# **Mémoire en réponse à l'avis de la Mission Régionale d'Autorité Environnementale**

Avril 2022

**Projet de parc éolien Vallée Joie  
Commune de Mézières-sur-Oise  
Aisne (02)**

*Carte d'implantation des parcs éoliens autour du projet (source : page 40 de l'étude d'impact)*

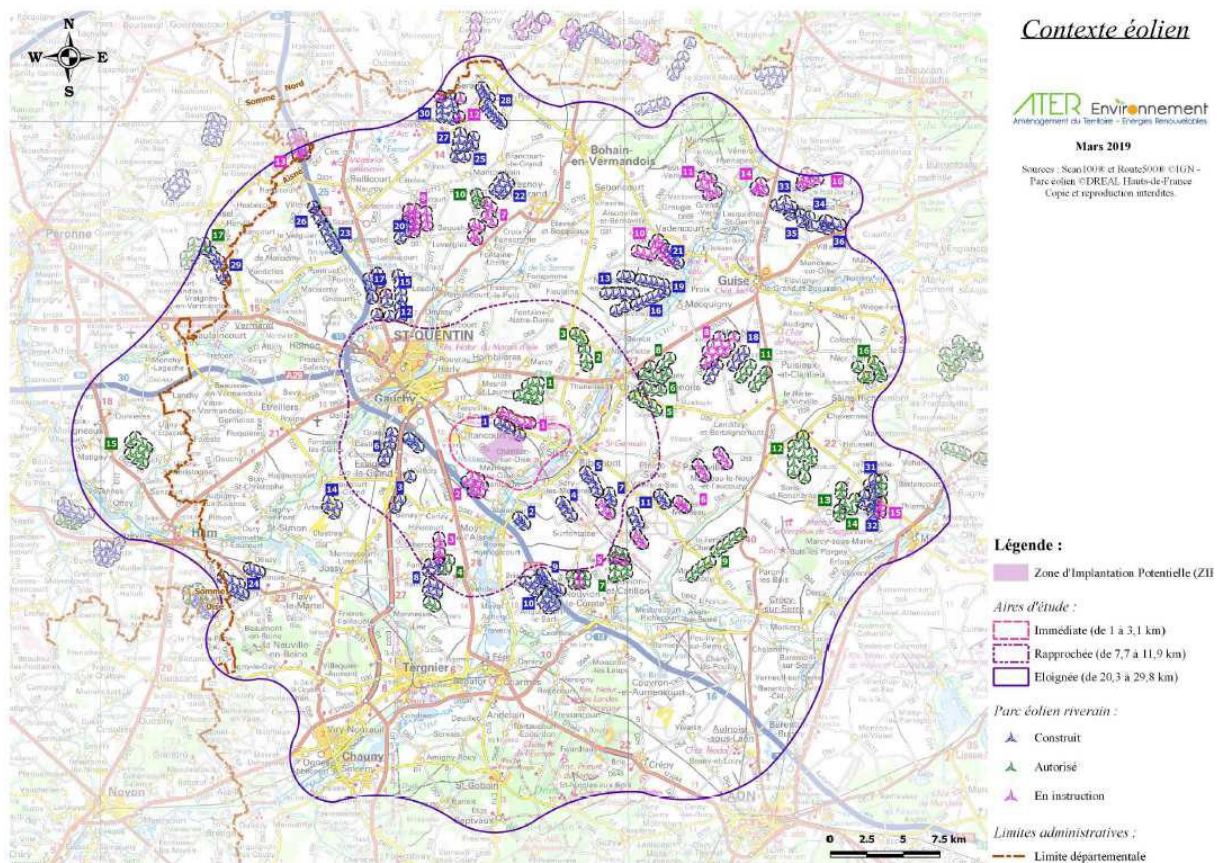
L'étude d'impact liste en page 41 les parcs éoliens, en fonctionnement, approuvés et en instruction à proximité. Cette liste est datée de mars 2019, alors que le dossier est daté d'août 2020. Elle aurait mérité d'être actualisée.

*L'autorité environnementale recommande d'actualiser le contexte éolien et de décrire précisément les parcs voisins.*

*Le contexte éolien décrit au sein des compléments déposés est actualisé à juillet 2021.*

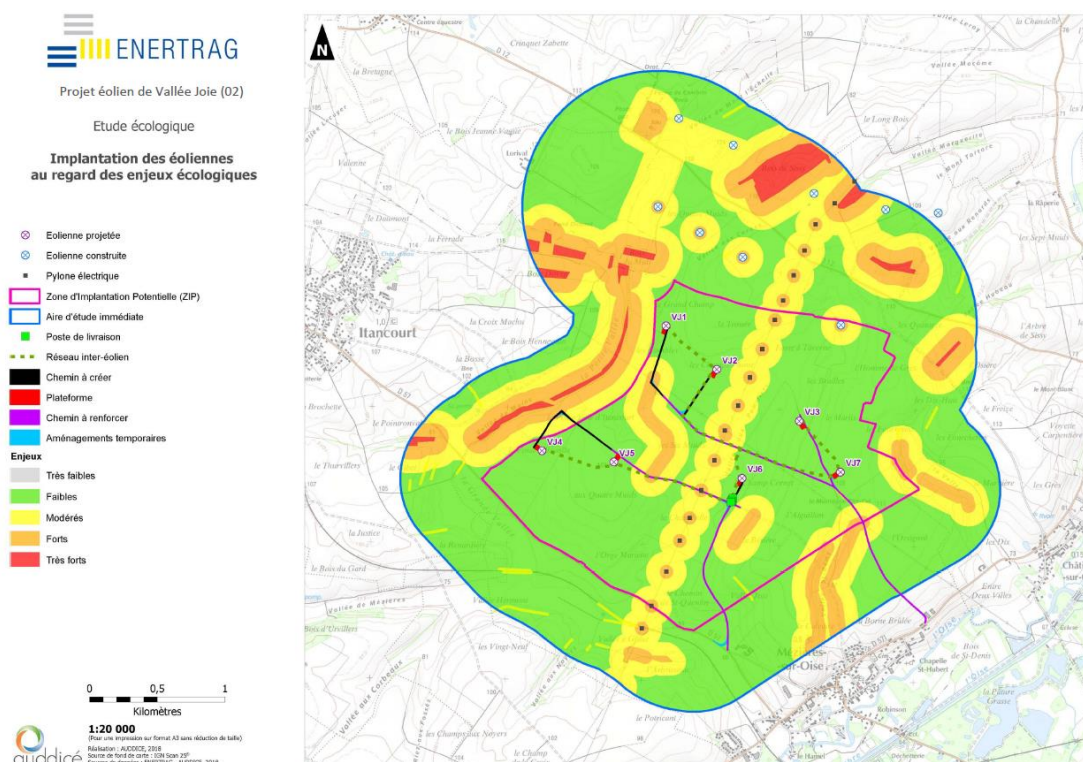
La présence de l'éolienne VJ5 et de l'éolienne VJ6 en zones à enjeux qualifiés par l'étude d'impact de modérés montre que l'évitement n'a pas été totalement recherché.

L'étude d'impact (page 311) indique que les éoliennes respectent l'éloignement de 200 mètres en bout de pale des boisements, sauf l'éolienne VJ5 à 18,5 mètres d'une haie arbustive discontinue.

*Compte tenu de l'activité des chauves-souris au niveau de la zone d'implantation des éoliennes, l'autorité environnementale recommande de supprimer l'éolienne VJ5 ou de la déplacer à une distance d'au moins 200 mètres en bout de pales de la haie conformément au guide Eurobats<sup>6</sup>, et de supprimer ou déplacer l'éolienne VJ6 en dehors d'une zone à enjeu modéré, à défaut, de prévoir un bridage des éoliennes, qui doit s'appliquer dès que les températures sont supérieures à 7 °C, et durant l'heure précédant le coucher du soleil jusqu'à l'heure suivant le lever du soleil.*

*Conformément à l'avis de l'autorité environnementale et aux préconisations de la DREAL Hauts-de-France les éoliennes VJ5 et VJ6 ont été déplacées à une distance supérieure à 200 m en bout de pale de toute haie ou zone à enjeux modéré (voir carte ci-dessous également intégrée à page 560). Les nouvelles conditions de bridage des éoliennes sont indiquées aux pages 557*
